2020년도 문화재위원회

제6차 사적분과위원회 회의록

사적 지정 신청 면적 변경 결과도

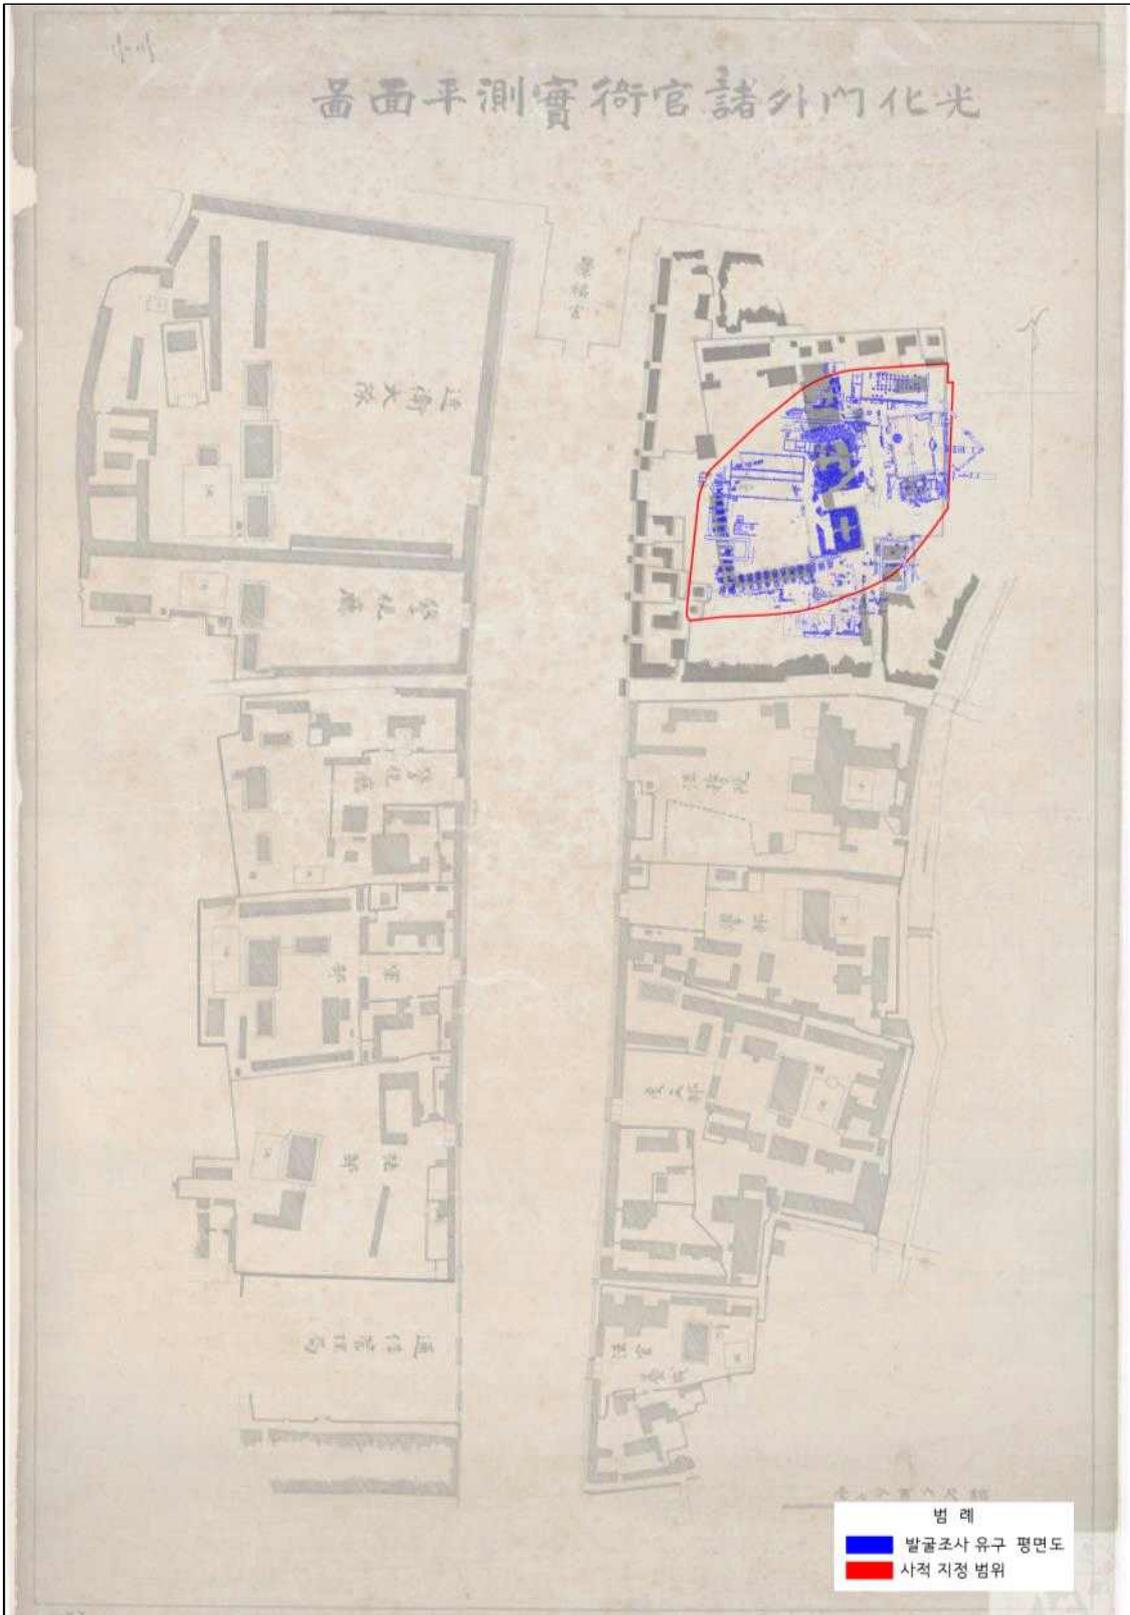
- 의정부지(議政府址)가 가진 장소성과 역사성, 그동안 이뤄진 발굴 성과를 고려할 때 이곳을 국가지정문화재(사적)로 지정하여 보존에 만전을 기하는 것이 타당하다. 다만 이번에 사적 지정을 신청한 구역은 그동안 발굴이 이뤄진 구역의 일부에 불과하므로, 아직 발굴이 이뤄지지 않은 구역까지 포함하여 원래 의정부가 있던 전 영역을 사적으로 지정할 필요가 있다. 또한 의정부지를 앞으로 어떻게 보존, 복원하고 활용할지에 대한 종합 계획의 수립이 필요하다.

- 검토의견 : 현 공원구역의 지정구역 확대가 필요하며, 도로 등은 경복궁과의 일체성에서 개별심의구역으로 검토될 필요가 있음.

- 보류
 - 문화재구역 확대 지정에 대한 자료보완 후 재검토
- 의결정족사항 : 출석 12명 / 보류 12명

서울 의정부지 현상변경허용기준(안)+지적도

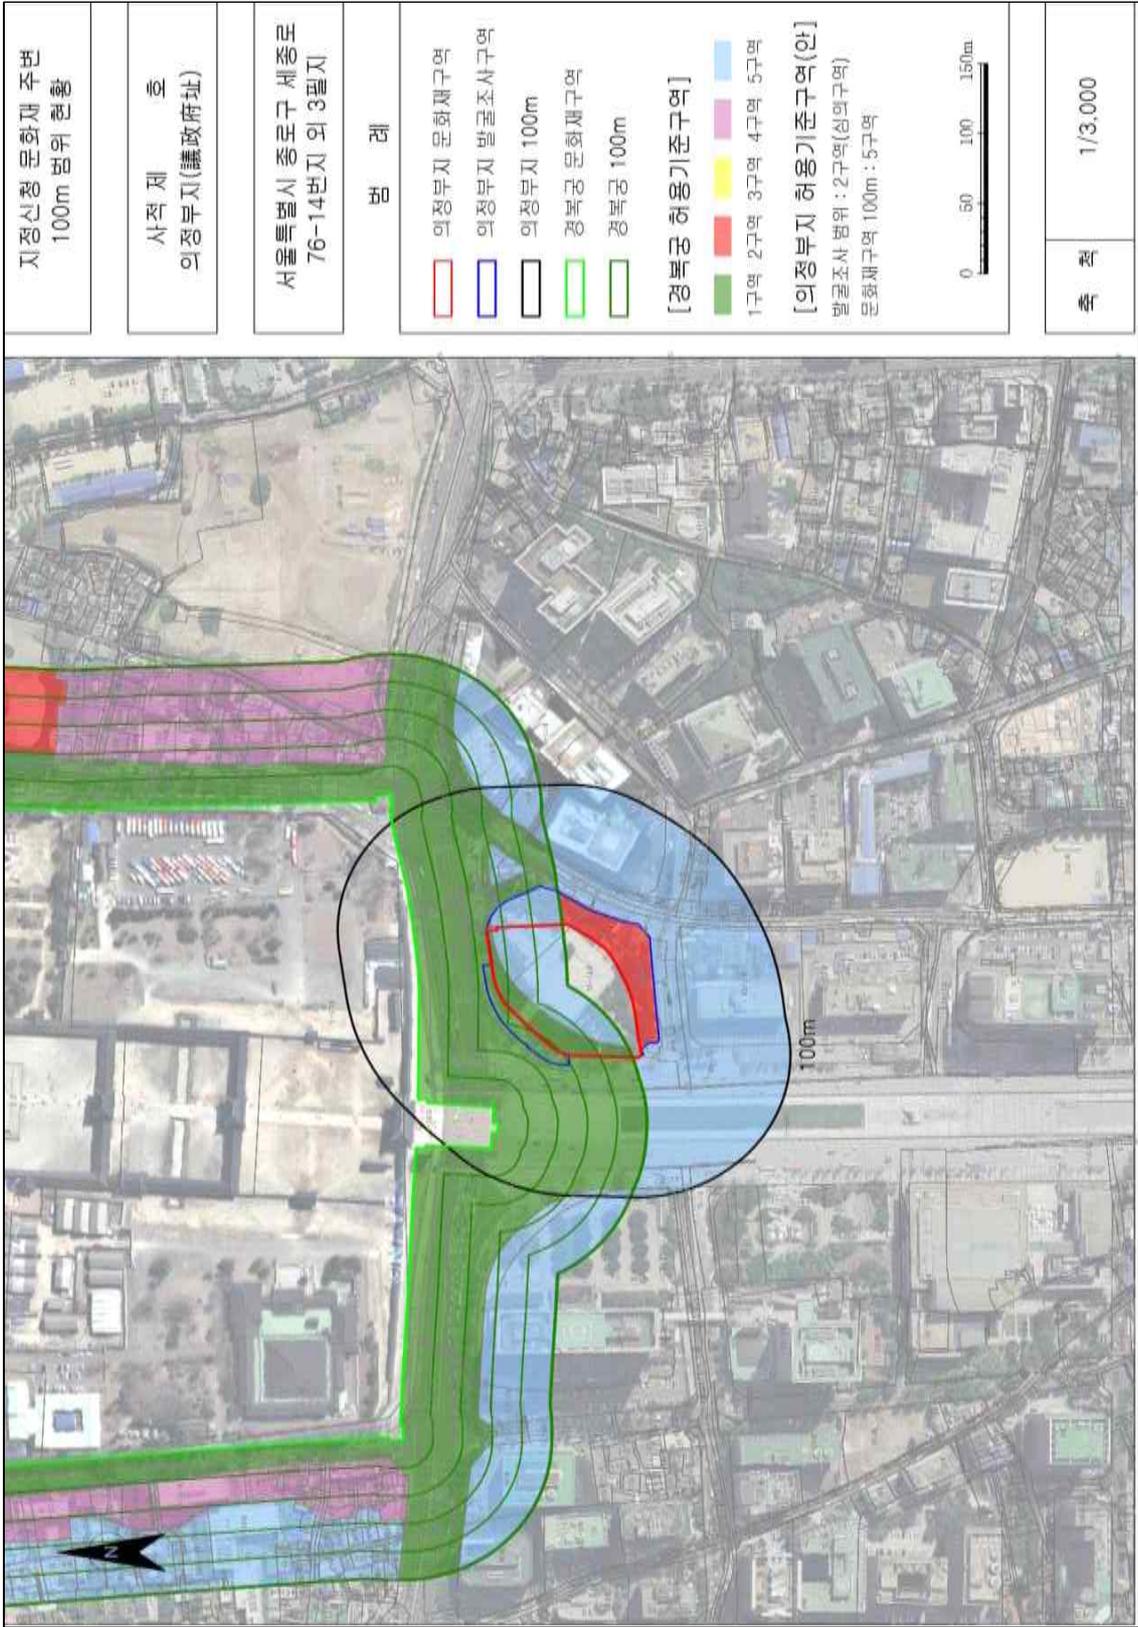
- 의정부지의 경우, 4차에 걸쳐 발굴조사를 실시한 결과 의정부 유지가 비교적 양호하게 잔존하고 있다, 따라서 발굴조사 결과를 토대로 그 유지가 잔존하는 곳까지 범위에 포함시켜 문화재구역을 설정하였다. 다만 의정부지 북쪽은 사적 117호인 경복궁 문화재구역에 포함되어 있어 별도의 보호구역을 설정하지 않고 경복궁 보호구역을 근거로 현상변경허용기준을 적용한다.
- 의정부지 현상변경기준(안)은 의정부지 남쪽 일원 가운데 향후 유적 보존을 위해 기존 발굴조사지역까지 2구역(심의구역)으로 설정하여 유적을 보호한다. 그러나 의정부지 주변지역의 경우 도로 및 소규모의 미개발지를 제외하고 기 개발된 대형 빌딩들이 들어서 있어 별도의 구역설정은 필요하지 않을것으로 판단된다. 따라서 심의구역 외곽 100m까지 5구역으로 일괄 설정하여 주변 지역의 개발 행위를 제한하도록 하였다.
